改善箇所説明図

台枠図

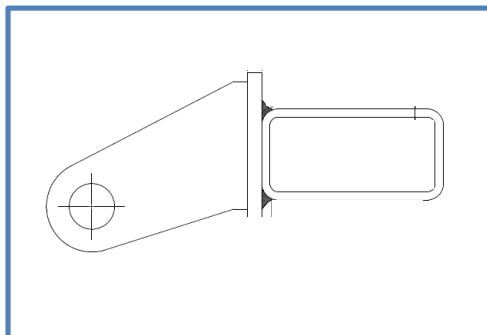
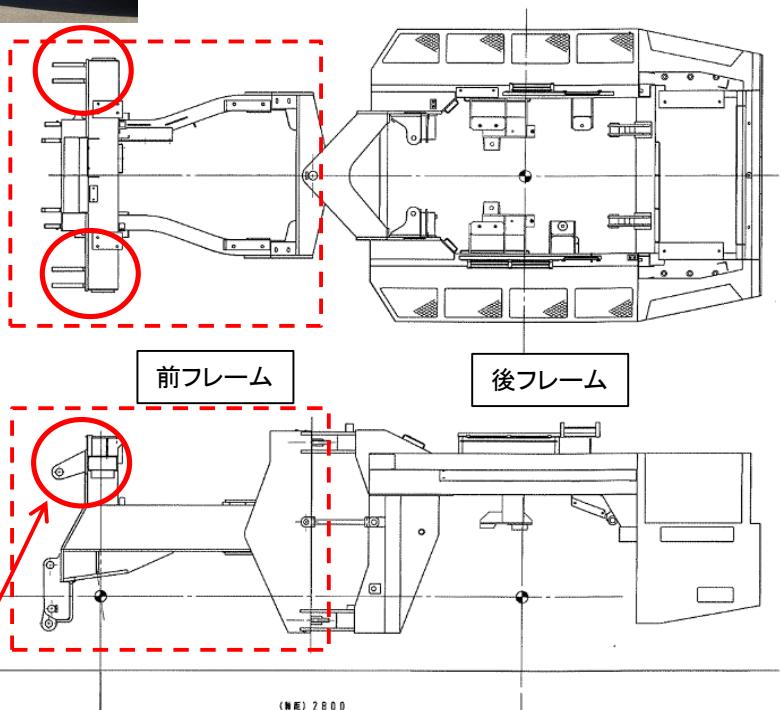
基準不適合発生箇所

不具合発生箇所

前フレームの除雪装置取付ブラケットにおいて、製造工程が不適切なため、溶接量が一部不足している。そのため、溶接部に亀裂が発生して進展し、最悪の場合、除雪装置が脱落して、走行不能となるおそれがある。

改善内容

前フレームの除雪装置取付ブラケットの溶接を正規状態に溶接し直す。
また、当該ブラケットを点検し、亀裂が発生している場合は補修する。

改善実施済車両には、運転席側ドア開口部のドアロック付近にNo.5725のステッカーを貼付する。
